福島第一原子力発電所 特定原子力施設に係る実施計画変更比較表（Ⅱ 2.36 雨水処理設備等）

福島第一原子力発電所 特定原子力施設に係る実施計画変更比較表（Ⅲ 2.1.2 放射性液体廃棄物等の管理）

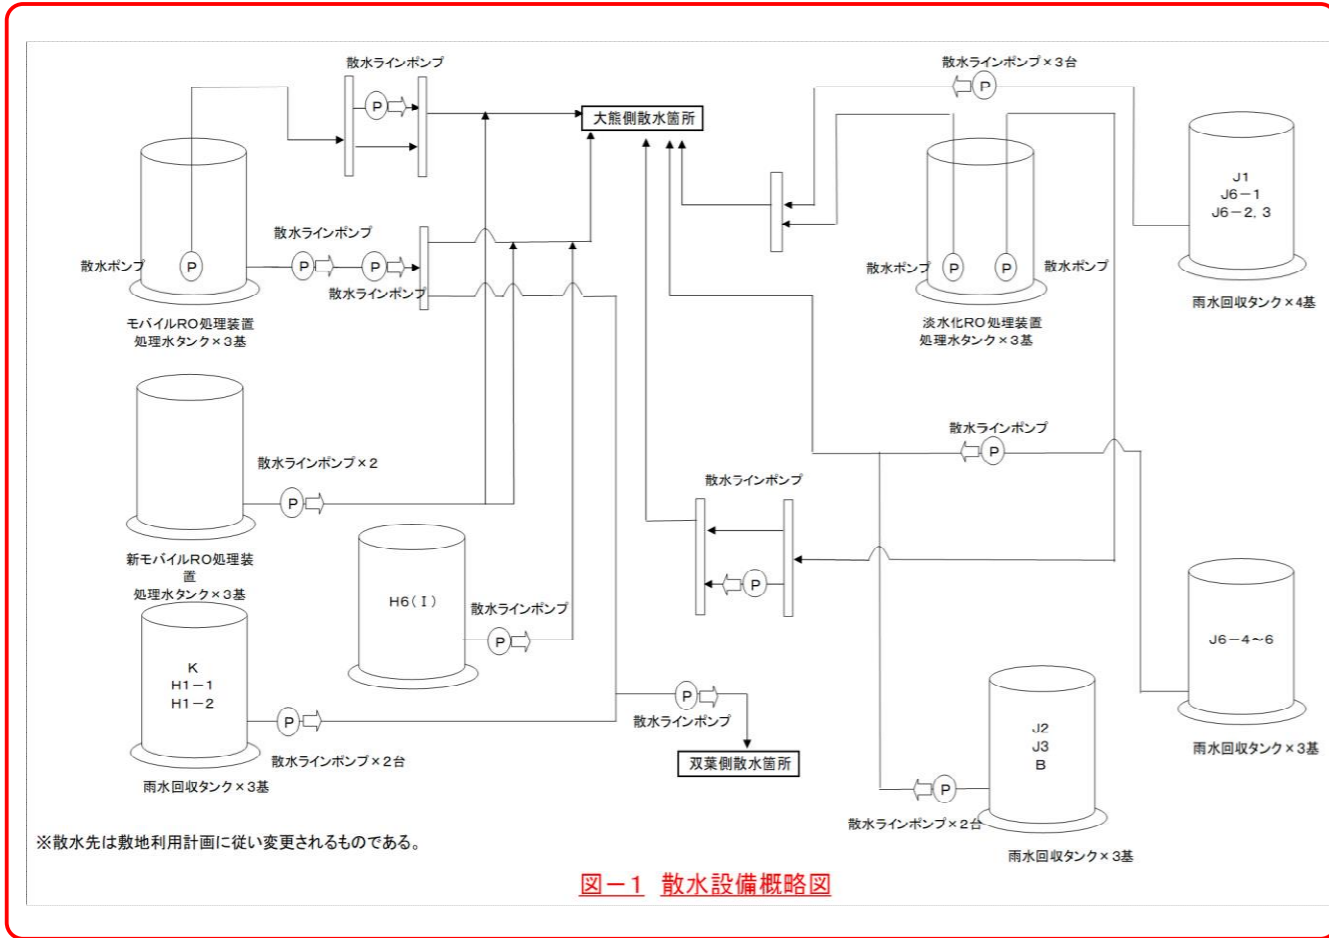
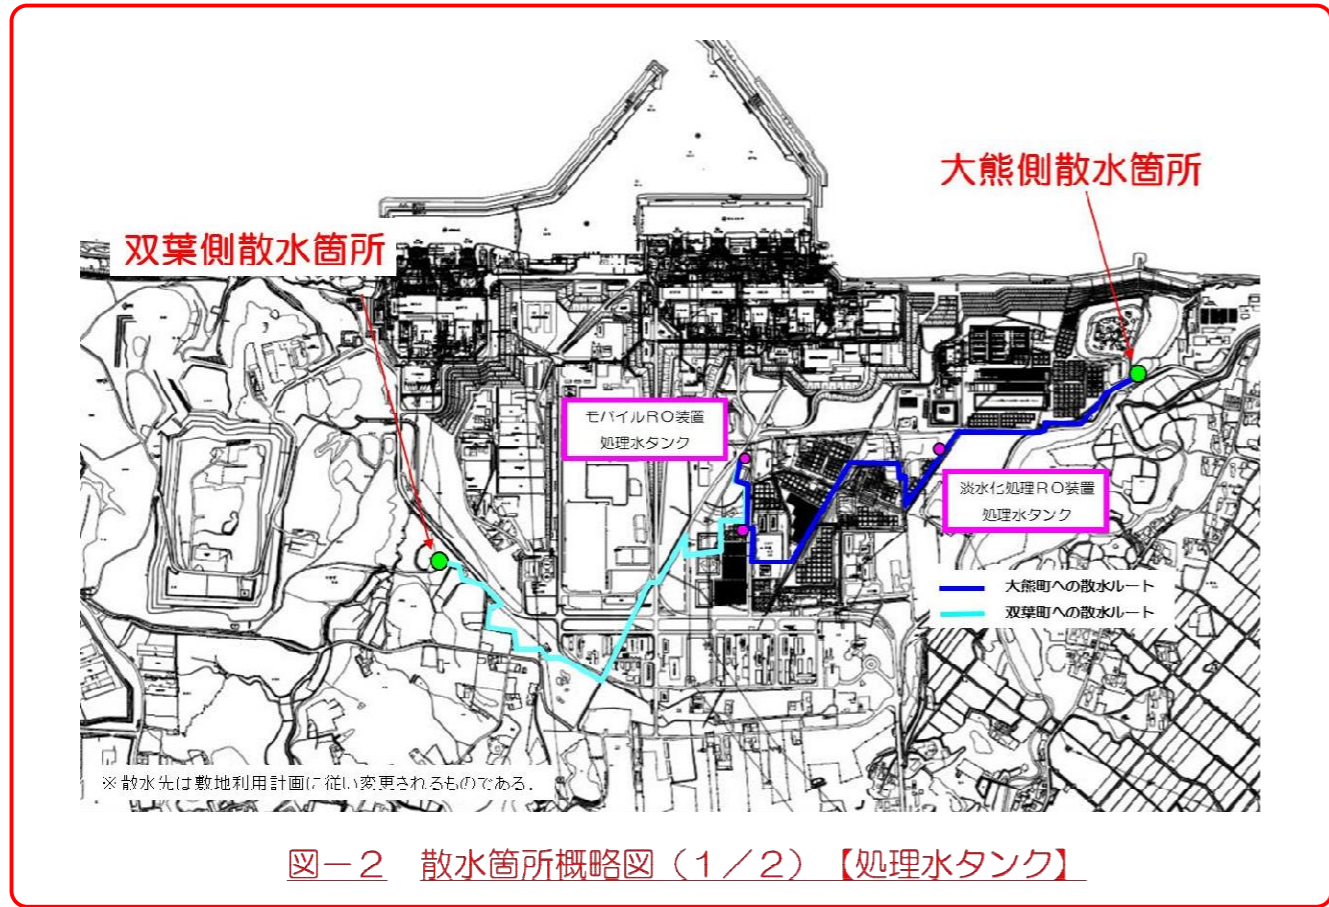
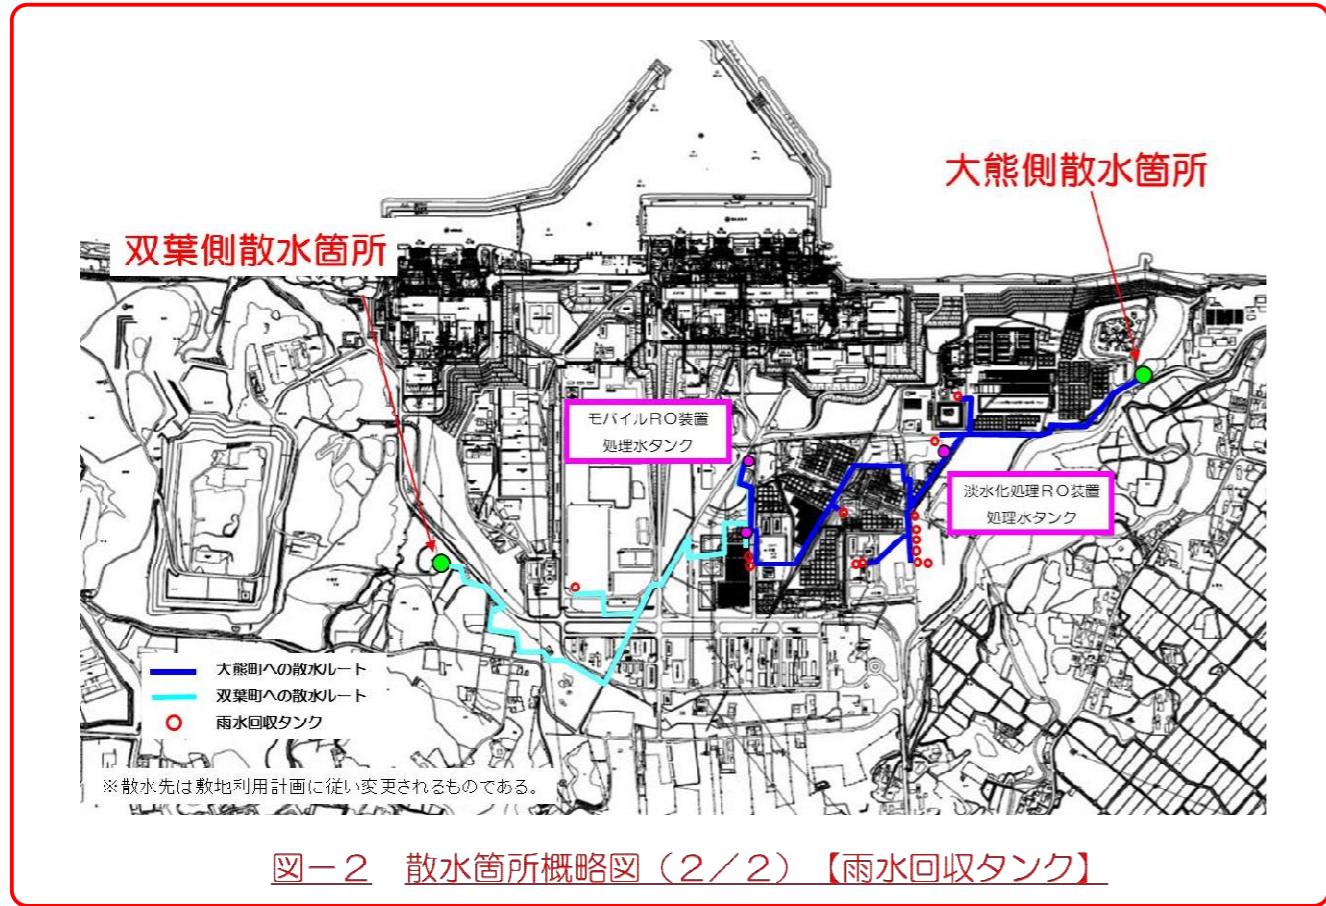
削除

記載の削除

削除

記載の削除

削除
(以下, 省略)

記載の削除
